改善箇所説明図

【不具合の内容】

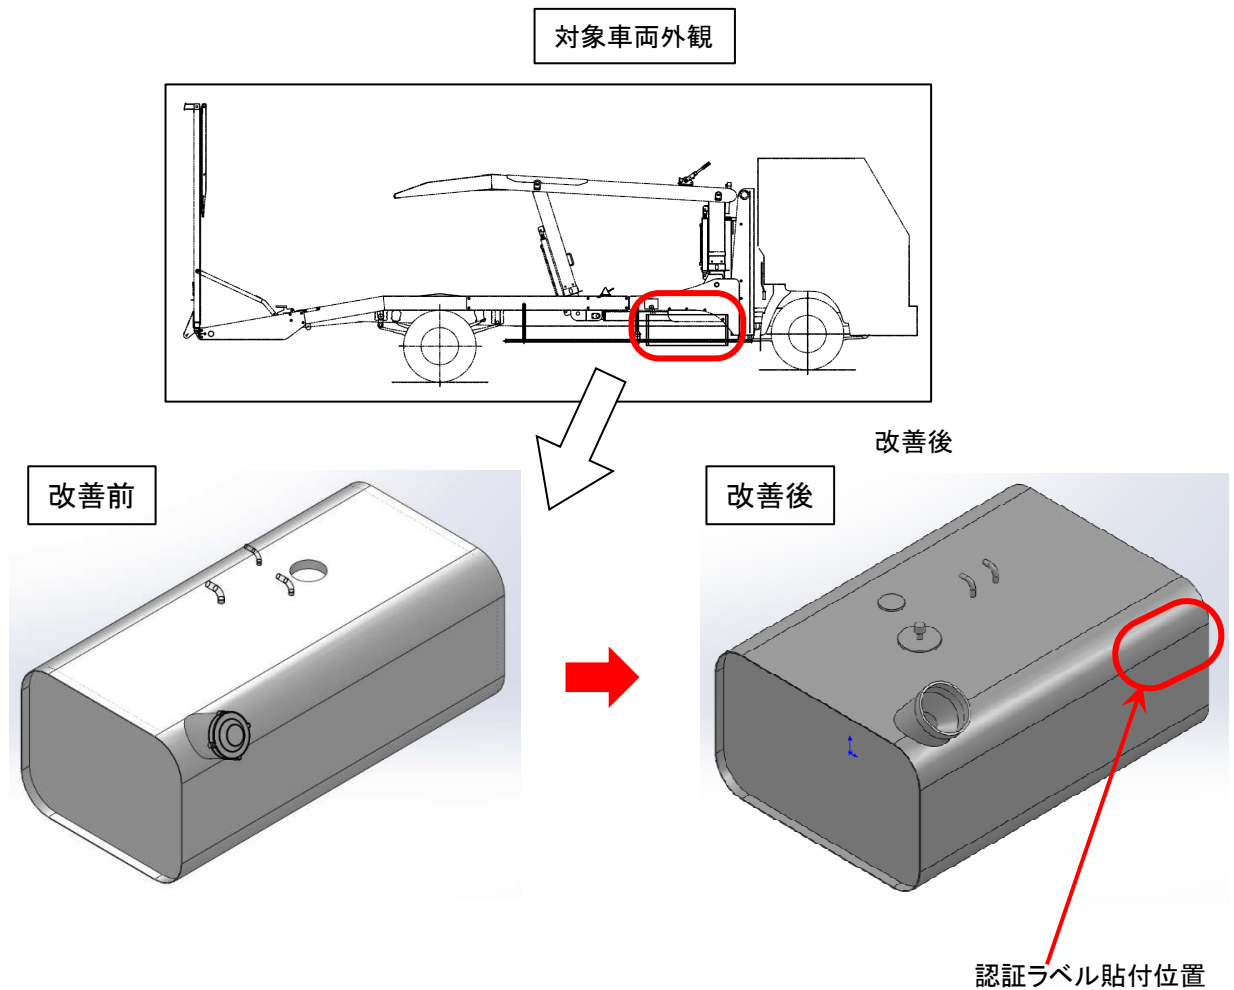
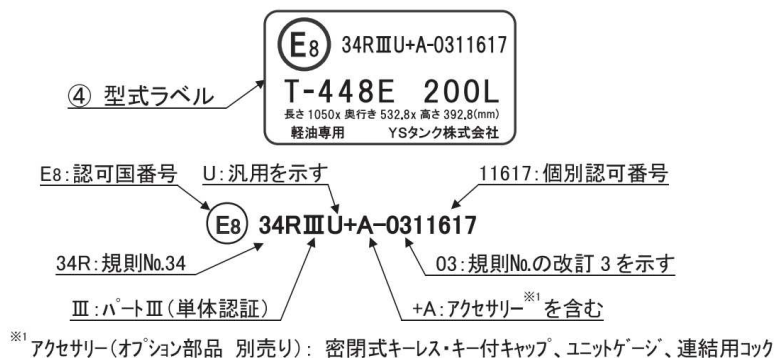
車両運搬車の燃料タンクにおいて、設計上の管理が不適切であったため、協定規則第34号に基づく認証を受けておらず、かつ認証ラベルが貼付けされていない燃料タンクを装着したものがある。そのため、保安基準第15条(燃料装置)に適合しないおそれがある。

全車両、燃料タンクに認証ラベルが貼付けされているかを確認し、認証ラベルが貼付けされていない車両は保安基準第15条第1項(細目告示第18条第1項)に適合している燃料タンク及び付随する燃料タンクステー等に交換する。
